VAK AK1 Koolihoone

Ventilatsiooniseadmete automaatika:

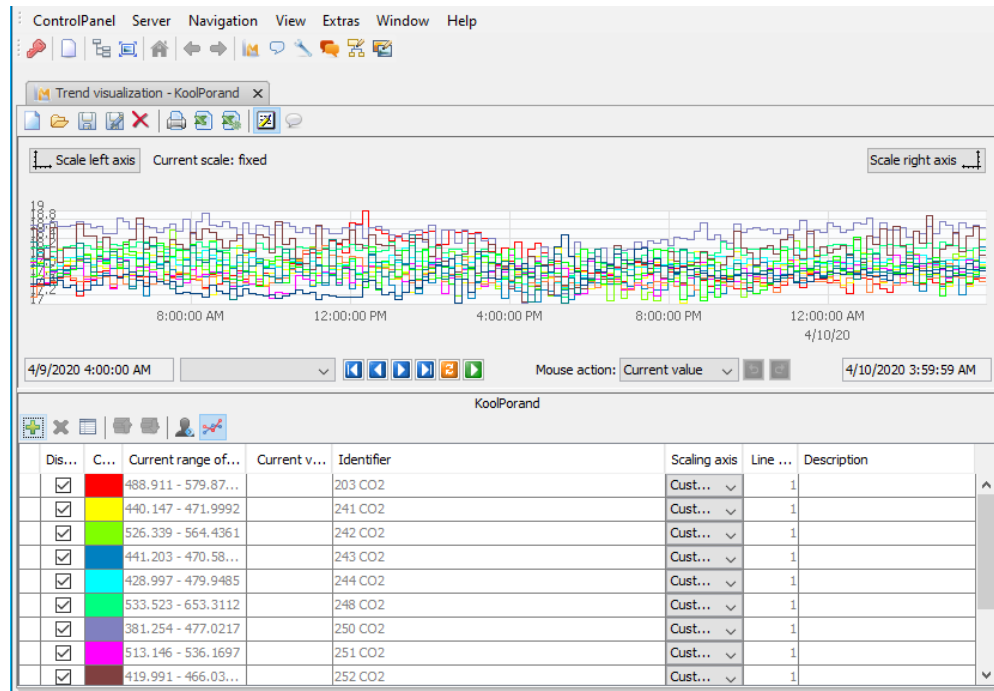
- Samuti pole trende ja võimalus neid logima panna.

Trendid on võimalikud ja olemas, hulk ei ole piiratud. Illustratsiooniks koolimaja CO2 andurite trendid. Võetud Variku koolimaja BMS süsteemist 4.okt. 2020.

Struktuuriskeem.

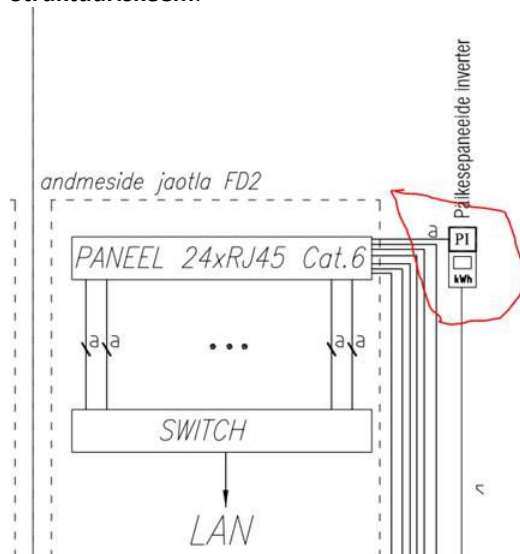
- BMS lehel pole päiksepaneelide liidest.

PP-s sellist nõuet ei ole. Väljavõte projektist

Spordihoone administraatori juures paiknev päiksepaneelide inverter liidestatakse haldamiseks LAN võrku ja toodetava energiaarvesti M-bus võrgu kaudu hooneautomaatikasse.

Joonise kohaselt peab päikesepaneelide inverter olema ühendatud LAN võrku. Kontrollisime – päikesepaneelide Inverters on paigaldatud LAN kaabel. Kooli ja spordihoone IT võrkude haldur (kui ei ole seda varem teinud) peab andma IP aadressi, millelt on võimalik inverterit üle võrgu vaadata.
